Besprechungsprotokoll Diskussionsrunde

Projekt: Neugestaltung Schillerstraße, Ludwigsburg
Öffentlicher Runder Tisch Schillerstraße

Datum / Zeit: 16.03.2012 / 19:00 Uhr

Abbildung 02: Idealquerschnitt

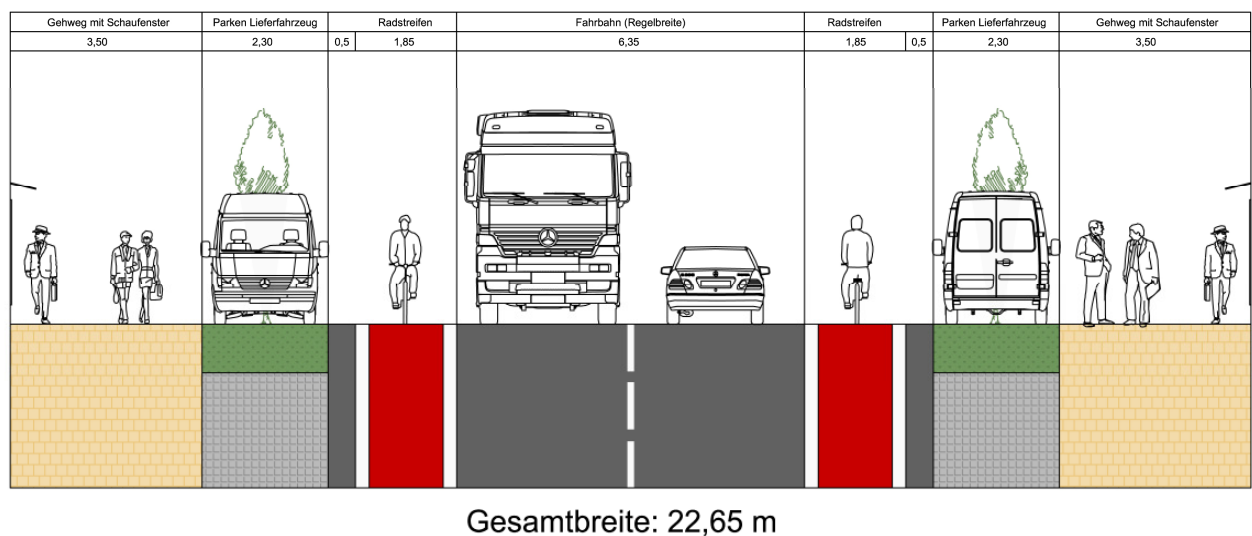
Ein idealisierter Querschnitt (Abb. 02), der alle Ansprüche angemessen berücksichtigen würde, lässt sich aufgrund einer erforderlichen Gesamtbreite von 22,65 m (vgl. Abb. 02) nicht im beengten Straßenraum realisieren.

Abbildung 03: Gestauchter Querschnitt

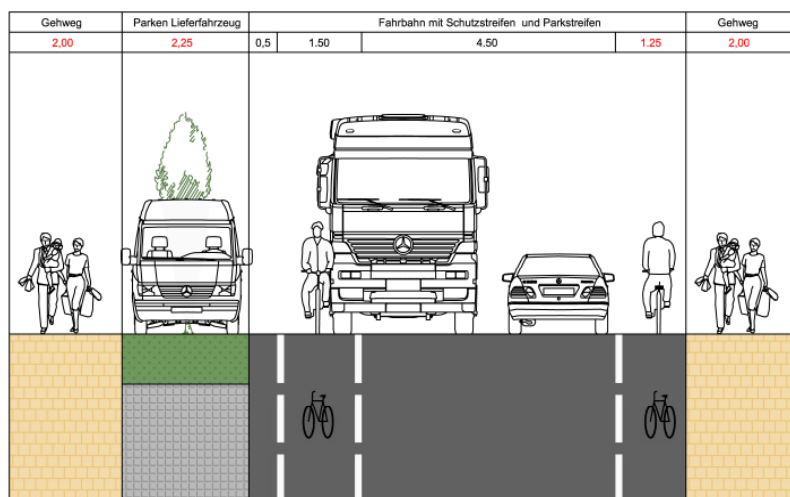
Der „gestauchte Querschnitt“ bzw. Kompromissquerschnitt wird erarbeitet und auf das Flipchart gehängt. Diskussionspunkt bleiben auch die beidseitigen Gehwege, die zugunsten einer Park- bzw. Lieferzone nunmehr auf eine Breite von 2,00 m reduziert werden. Eine Verbesserung der Situation findet vor allem für die Radfahrer statt, für die im Kompromissquerschnitt nun in beide Fahrtrichtungen je ein Schutzstreifen angeboten wird.

Der „gestauchte“ Querschnitt führt zu kontroversen Diskussionen. Diverse Gesprächsteilnehmer fordern bei einer Realisierung der „gestauchten“ Variante die zulässige Geschwindigkeit von 50 km/h auf 30 km/h zu reduzieren. Herr Oberacker (Straßenverkehrsbehörde) wird die Umsetzung überprüfen. Auf die notwendige Querschnittsbreite hat die zulässige Höchstgeschwindigkeit jedoch keinen Einfluss.

Es wird diskutiert, ob es sinnvoll ist die Parkierungs- und Lieferzone nicht nur auf einer Straßenseite sondern jeweils versetzt anzubieten. Herr Stier merkt an, dass ein sich mehrfach ändernder Querschnitt für Radfahrer schwer verständlich ist und Gefahren birgt.

Herr Schäfer merkt an, dass ein Kompromiss keine optimale Lösung ist, jedoch mit diesem Querschnitt alle Verkehrsteilnehmer und Interessen so gut es bei einer vorhandenen Querschnittbreite von 14 m eben geht, berücksichtigt werden.

Am Ende wird der „gestauchte Querschnitt“ als Kompromiss zur Diskussion gestellt. Frau Liepins stellt fest, dass dieser Entwurf fast dem genehmigten Beschluss entspricht. Es wird geprüft, ob die zulässige Geschwindigkeit von 50 km/h auf 30 km/h reduziert werden kann. Die Umsetzung dieser Kompromisslösung würde ca. € 800.000,00 kosten. Mit einem Ausbau ist in 3 bis 4 Jahren zu rechnen.

Insgesamt sollen künftig 8 Kurzzeitstellplätze und 2 Lieferbereiche auf der Südseite der Schillerstraße vorgesehen werden statt wie bislang 12 Stellplätze und 2 Lieferzonen auf der Nordseite. Die Parkierungs- und Lieferzonen werden mit Bäumen und Abstellmöglichkeiten für die Radfahrer durchsetzt. Die Parkdauer wird von 60 Minuten auf 30 Minuten reduziert. Herr Drobac von der KSK prüft, ob Nichtkunden in der Tiefgarage der Kreissparkasse für 30 Minuten kostenlos parken dürfen.

Es wird ein Probelauf mit beidseitigen Schutzstreifen von 1,25 bis 1,50 m Breite vereinbart. Die Kurzzeitparker müssen an den gekennzeichneten Stellen weiter auf den Gehweg fahren statt wie heute nur zur Hälfte. In diesen Bereichen wird der Gehweg dann nur noch eine Breite von 1,50 m oder weniger aufweisen. Inwieweit dies akzeptiert werden wird, wird der Probelauf zeigen. Herr Gericke bemängelt die zu geringe Gehwegrestbreite, die deutlich unter den Richtlinien liegt.
